Commission économique pour l'Europe**Comité des transports intérieurs****Forum mondial de l'harmonisation
des Règlements concernant les véhicules****158^e session**

**Accord de 1958 – Examen de projets d'amendements
à des Règlements existants, proposés par le GRE****Proposition de complément 21 à la série 02 d'amendements
au Règlement n° 7 (Feux de position avant et arrière,
feux-stop et feux d'encombrement)****Communication du Groupe de travail de l'éclairage
et de la signalisation lumineuse***

Exemples de marques d'homologation

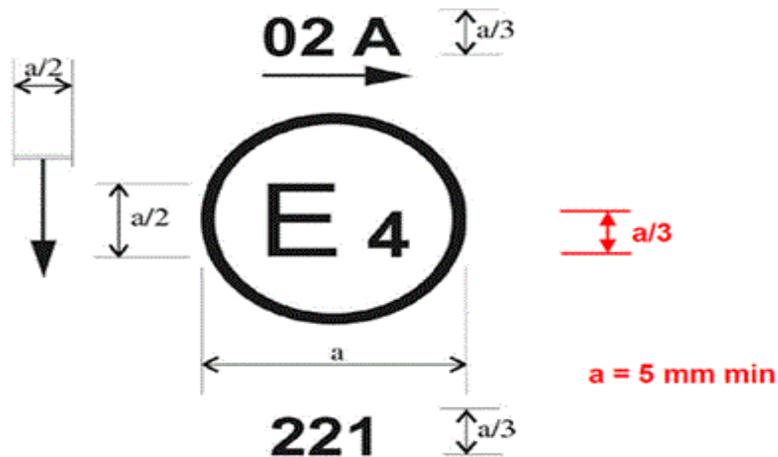
Annexe 3, paragraphe 1, modifier comme suit:

Le dispositif portant la marque d'homologation ci-dessus est un feu de position avant homologué aux Pays-Bas (E4) sous le numéro d'homologation 221 en application du Règlement n° 7.

Le numéro figurant à proximité du symbole "A" indique que l'homologation a été accordée conformément aux prescriptions du Règlement n° 7 modifiées par la série 02 d'amendements. La flèche horizontale indique que du côté de sa pointe, les spécifications photométriques imposées sont satisfaites jusqu'à un angle de 80° H. La flèche verticale partant d'un segment horizontal et dirigée vers le bas indique une hauteur de montage autorisée égale ou inférieure à 750 mm à partir du sol pour ce dispositif.».
